議案第15号

渋山支線排水路災害復旧工事（H28繰越）請負変更契約締結の件

設計変更理由書(渋山支線排水路)

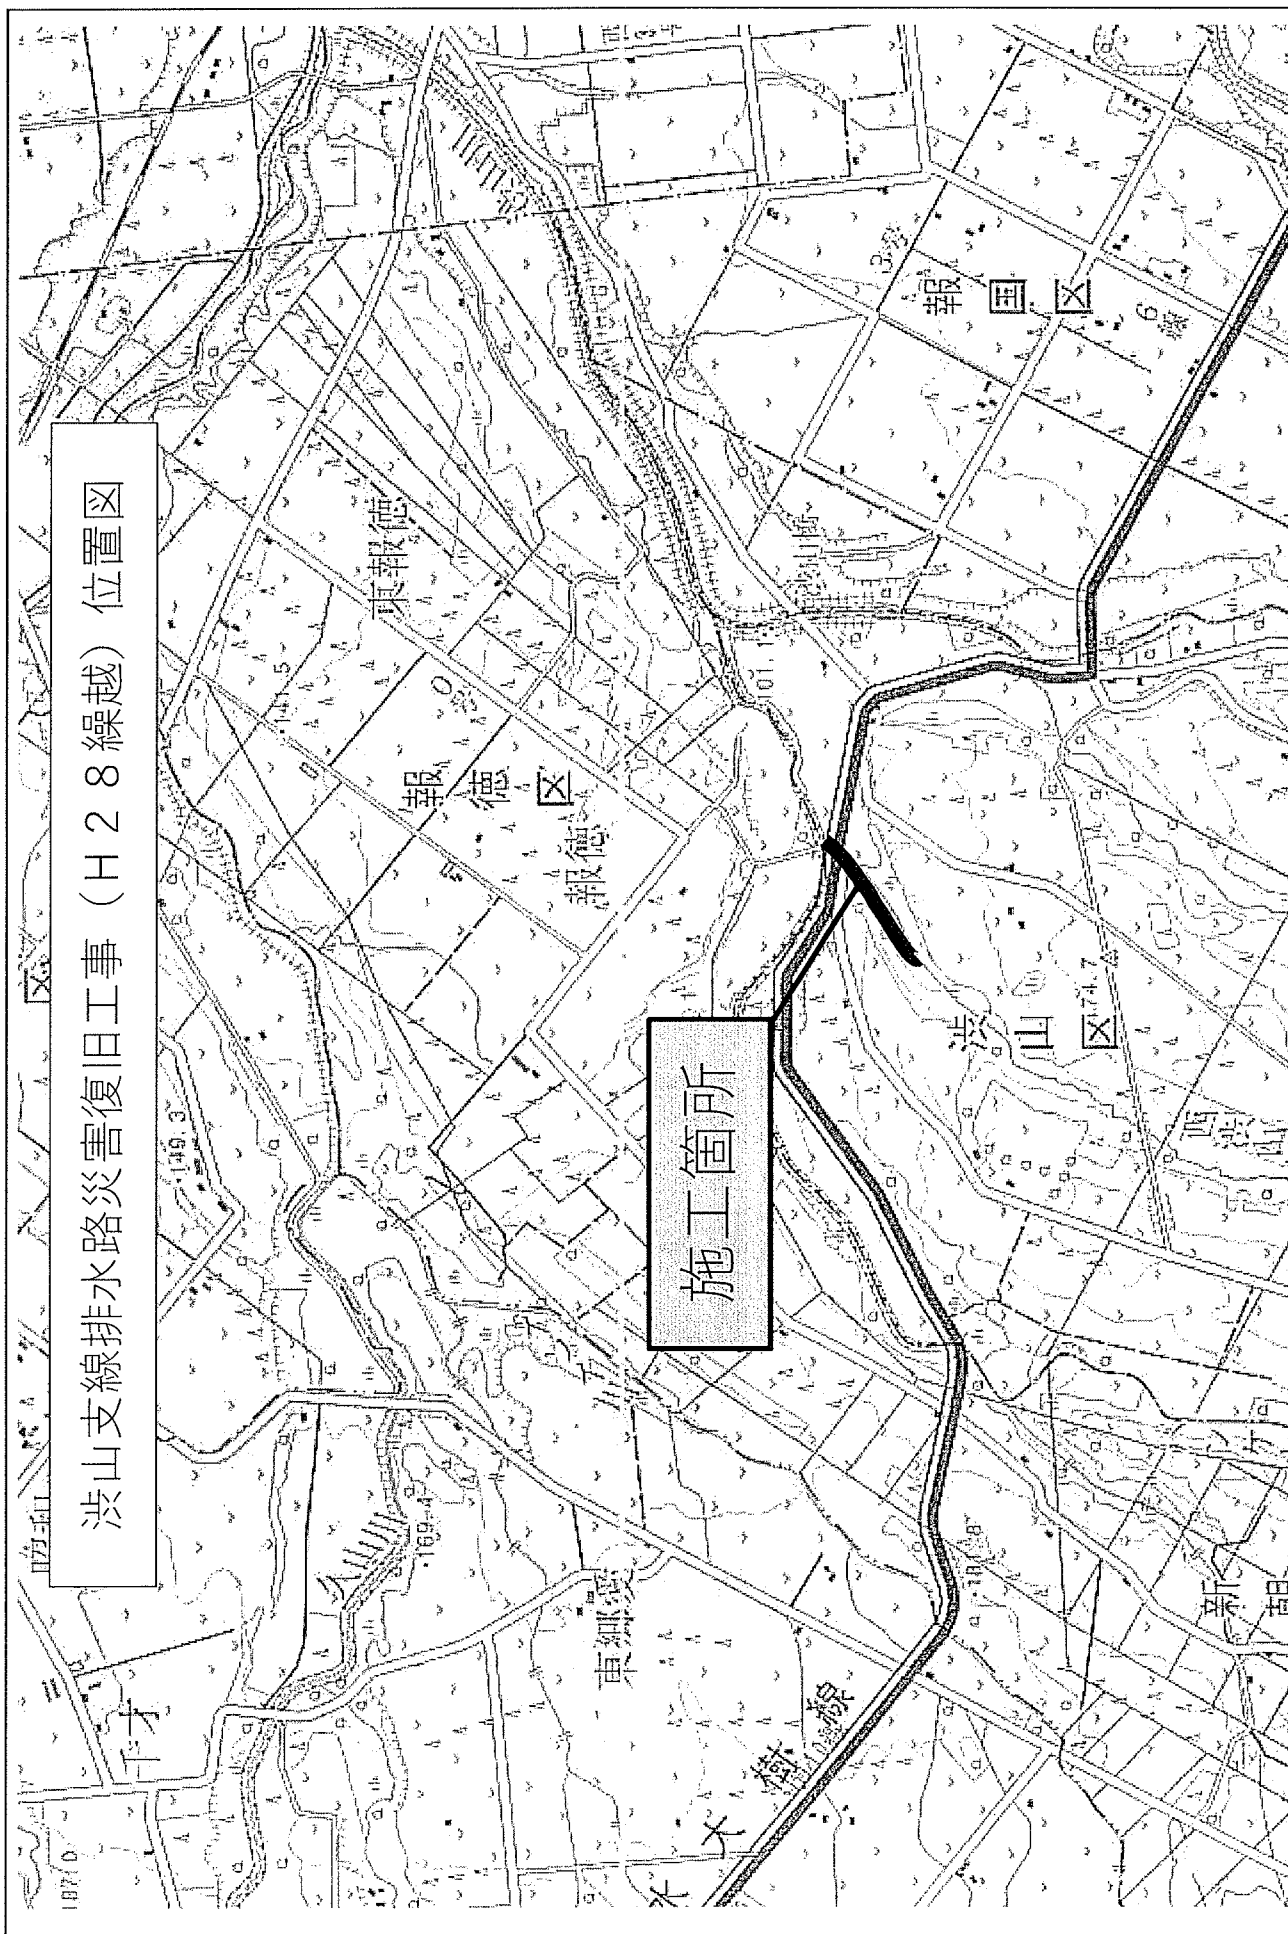
現地精査に伴い数量変更が生じたことにより、設計金額を変更する。

- (1) 土工－購入盛土材、運搬の増: 2,392m³→4,352m³
- (2) 法面工－法面整形増に伴う張芝の増: 742m²→1,492m²
- (3) 護岸工－連節ブロック布設替,新設の増: 1,199m²→1,372m²、1,298m²→1,536m²
- (4) 仮設工－工事用水中ポンプ運転の増: 73日→137日
- (5) 除雪工－冬季施工のため: 工事用道路0km→0.9km
